CIRCULAR EXTERNA No. 028-2020

ASUNTO: RESPUESTA A COMENTARIOS CIRCULAR EXTERNA 009 – 2018 Y SOCIALIZACIÓN “PREPUBLICACIÓN DE LOS DOCUMENTOS DE SELECCIÓN DEL INVERSIONISTA PARA EL DISEÑO, LA CONSTRUCCIÓN, LA OPERACIÓN Y EL MANTENIMIENTO DE LA PLANTA DE REGASIFICACIÓN DEL PACÍFICO Y EL GASODUCTO BUENAVENTURA – YUMBO”

FECHA: 30 DE JUNIO DE 2020

Gráfica 1. Opción de Almacenamiento y Regasificación Offshore y Gasoducto Buenaventura - Yumbo

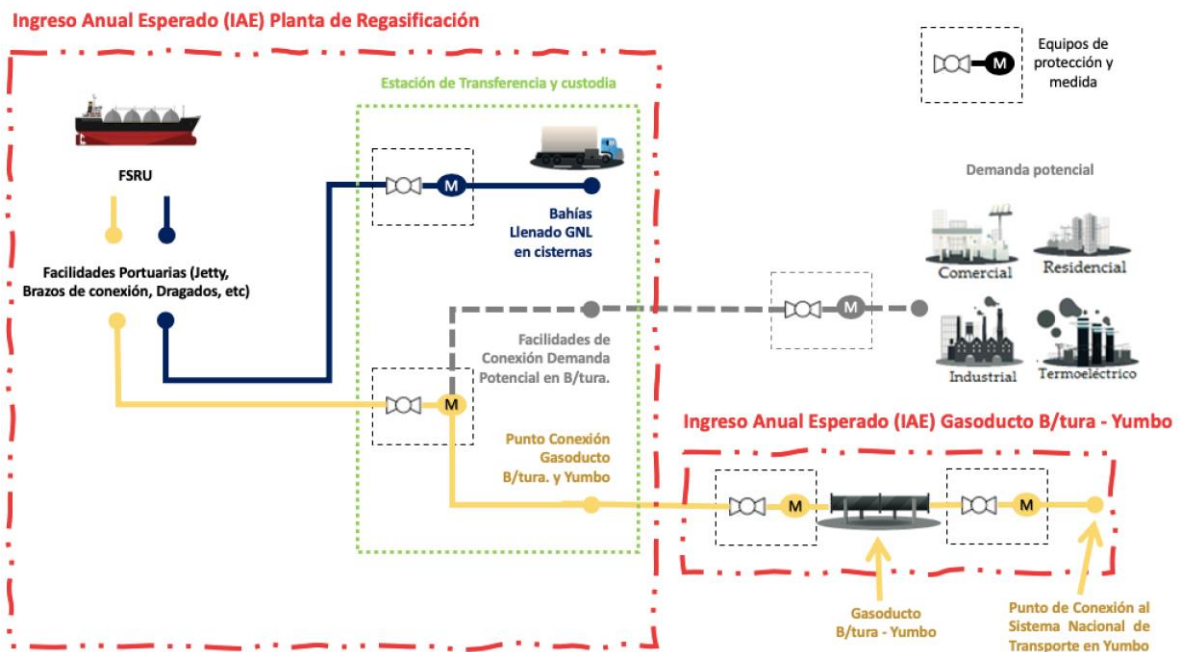
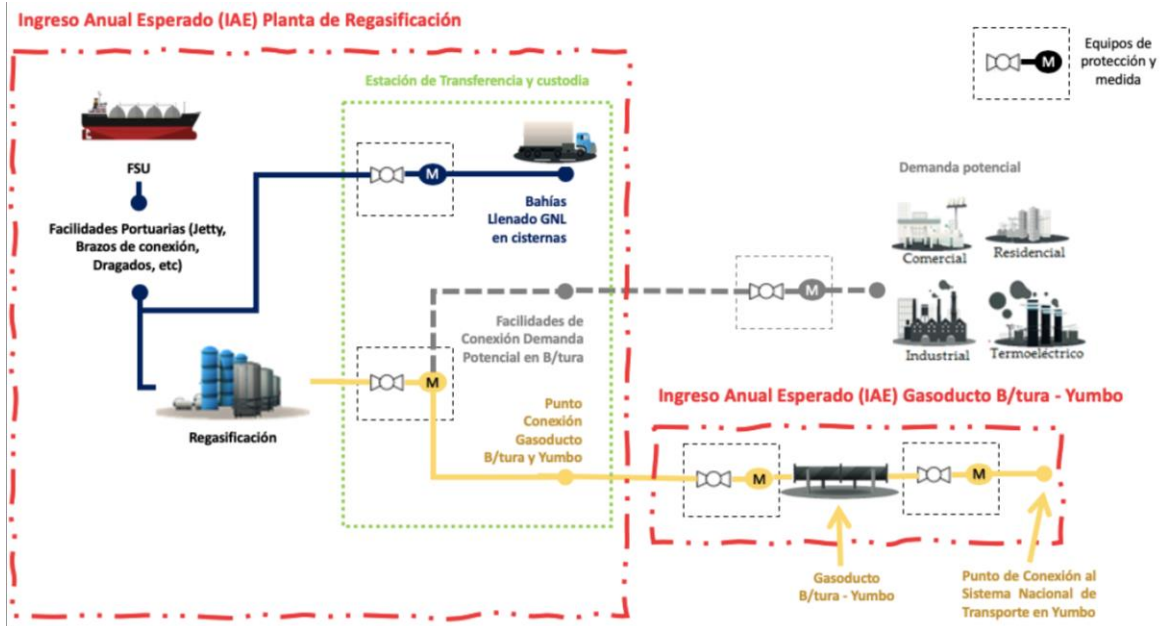
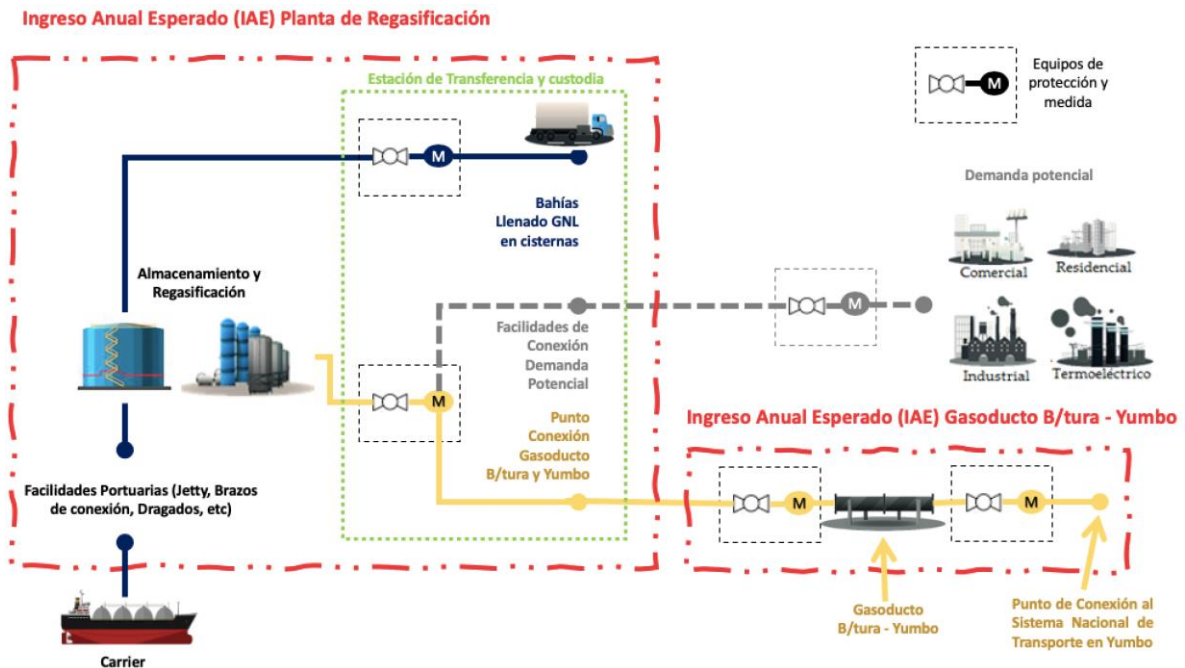
Qué refleja el ingreso anual esperado. *En la página 31, en el renglón 19, se menciona que el IAE deberá reflejar el costo, entre otros, de la conexión al sistema de transporte. Si la planta de regasificación entra en operación antes que el gasoducto, no debería exigírsele que tenga tal conexión, al menos no mientras el ducto entra también en operación.*

Es decir, el IAE de la Planta de Regasificación será remunerado hasta que se cumpla con los servicios establecidos en el Anexo 1A en la FPO de los DSI.

De manera ilustrativa se presentan las posibles configuraciones de lo que compone el Ingreso Anual Esperado de la Infraestructura de Importación Gas del Pacífico el cual corresponde a la sumatoria del IAE de la Planta de Regasificación y el IAE del Gasoducto Buenaventura – Yumbo.

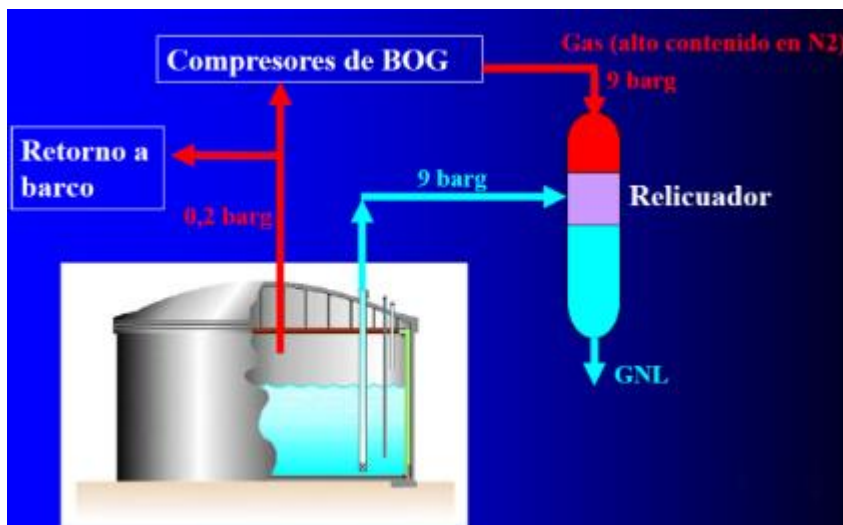
Composiciones de GNL (Diseño / Ligero / Pesado) cumple con la especificación de la red de gas natural. Sin embargo, en caso “of zero send-out” (y probablemente también de “minimum send-out”), la composición del gas enviado difiere significativamente de la composición de GNL.

En el caso de Design LNG y LNG pesado, el contenido de nitrógeno en el BOG será, respectivamente, > 15% en moles y 30% en moles, por lo que no respeta la especificación de la red. La misma observación para el valor calorífico mínimo superior que será para ambas composiciones por debajo de la restricción mencionada en la tabla 2 (mínimo 35.4 MJ / m³).

En el caso de que el GNL recibido no cumpla con los valores de valor calorífico, uno debe hacer el ajuste antes de enviarlo a la tubería. En la práctica, ¿cómo se puede lograr esto?
